放射性同位元素等の規制に関する法律に基づく規制に係る審査ガイド 及び立入検査ガイドの制定案並びに立入検査実施要領の改正案 に対する意見公募の結果並びに制定等

令和5年3月29日
原子力規制庁

**放射性同位元素等の規制に関する法律第 6 条の基準への適合性確認
に関する審査ガイドに対する御意見への考え方**

【解説3】法の規制を受ける放射線を放出する同位元素

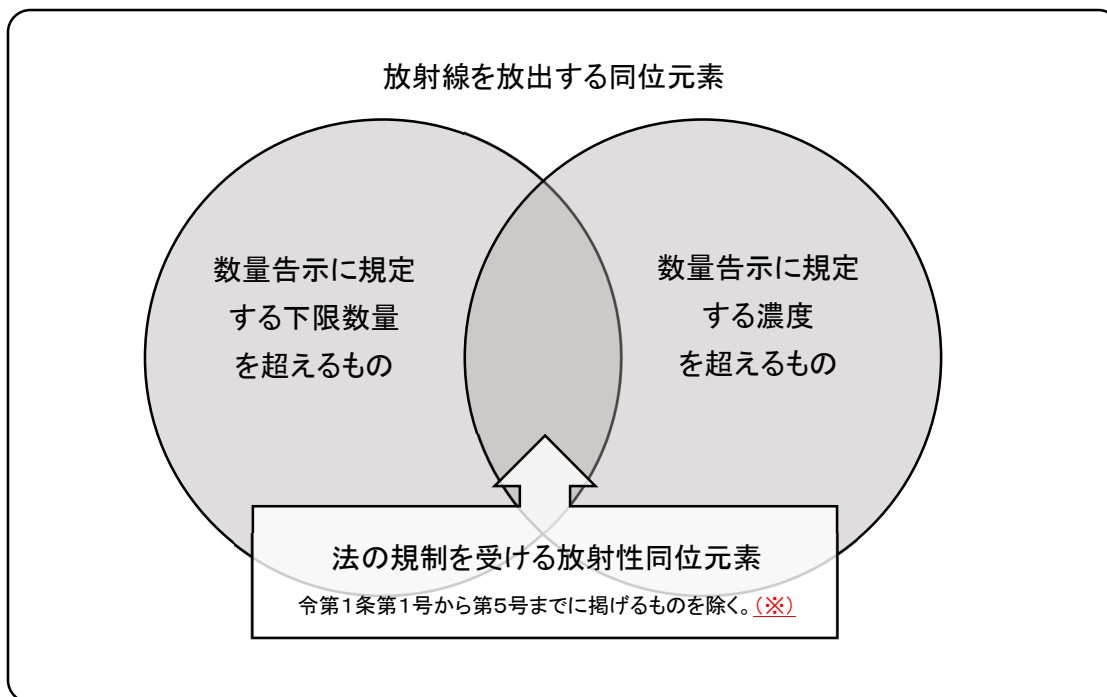
整理 番号	意見の概要	考え方
	<p>的に表すと以下のとおりであるとあるが、下限数量は核種毎で規制されているので、複数の核種ではこの図ではおかしくないですか。題名を「法の規制を受ける放射線を放出する同位元素（一核種について）」とすると解りやすいのではないですか。</p>	<p>➤ よって、原案のとおりとします。</p>
74	<p>・ 88 ページ 「放射線発生装置から発生した放射線により生じた放射線を放出する同位元素」は、どこに含まれるのか？（特に「放射性同位元素」に含まれない条文においては、どのように整理されているのか？）</p>	<p>➤ 審査ガイド案の解説 4 は、「放射性同位元素等」の概念を簡単に解説するものであって、詳細に解説するものではありません。 ➤ なお、御意見の「放射線発生装置から発生した放射線により生じた放射線を放出する同位元素」については、その考え方は整理番号 3 の御意見に対する「考え方」で示したとおりです。</p>
75	<p>審査 P. 89 解説 7 既許可の許可申請書の様式イ、様式ロ又は様式ハの「使用施設の位置、構造及び設備」欄のうち、「位置」欄中の「周囲の状況」欄に記載した内容に変更があるものについては、その内容が現況に更新されていることを確認するものとする。 なお、本欄に記載した事項のみを変更するために許可申請の手続を取る必要はなく、当該変更以後の直近の許可申請の際にその記載内容を更新することで足りる。 ただし、当然のことながら、「周囲の状況」の変更に伴って、新たな遮蔽物の設置が必要となるなど、既許可の内容（法第 3 条第 2 号から第 7 号までに掲げる事項）について変更をする必要がある場合には、あらかじめ許可申請をする必要がある。</p>	<p>➤ 御意見の「今までの変更申請の指導とは違う」とする部分が審査ガイド案の解説 7 のどの部分を指すものか必ずしも明らかではありませんが、審査ガイド案の解説 7 において、これまでの「周囲の状況」に係る考え方を変更しようとするものではありません。 ➤ よって、原案のとおりとします。</p>

整理 番号	意見の概要	考え方
	<p>及び検討に基づき、その設計が放射線障害の防止に関し、合理的で妥当なものであることを許可申請者が示すことにより、許容され得るということである。</p> <p>また、設計が合理的で妥当なものであることの説明責任は、許可申請者が有するものであることも併せて認識する必要がある。</p> <p><意見></p> <p>「科学的な根拠及び検討に基づき、その設計が放射線障害の防止に関し、合理的で妥当なものであることを許可申請者が示す」とは、一般的な放射線発生装置の許可申請は、今まで参照されている”放射線施設のしゃへい計算マニュアル”を使用しなくても合理的（誰が合理的と判断するのかその基準に疑問が残りますが）なものであれば問題ないという解釈になったと考えてよろしいですね。</p> <p>要するに、原子力規制委員会は今某会社が推薦しているモンテカルロ法で計算することでも問題はないと理解しているということではよろしいか。直線加速装置の遮蔽計算に際し、遮蔽計算マニュアルに基づく遮蔽計算を用いるよりも線量値が少なく出るモンテカルロ法です。本当によろしいのでしょうか。原子力規制委員会としての明確な回答をお願いいたします。</p>	
73	<p><該当箇所></p> <p>87 頁図</p> <p><記述></p> <p>法の規制を受ける放射線を放出する同位元素</p> <p><意見></p> <p>・「法の規制を受ける放射線を放出する同位元素」について、図示</p>	<p>➤ 審査ガイド案の解説3の図は、令第1条に規定するとおり、法の規制を受ける放射線を放出する同位元素（放射性同位元素）は、その数量及び濃度によること、そして当該数量及び濃度の基準値は数量告示に規定していることを概念的に図示するものであり、御意見の「複数の核種」の場合までを詳細に解説するものではありません。</p>
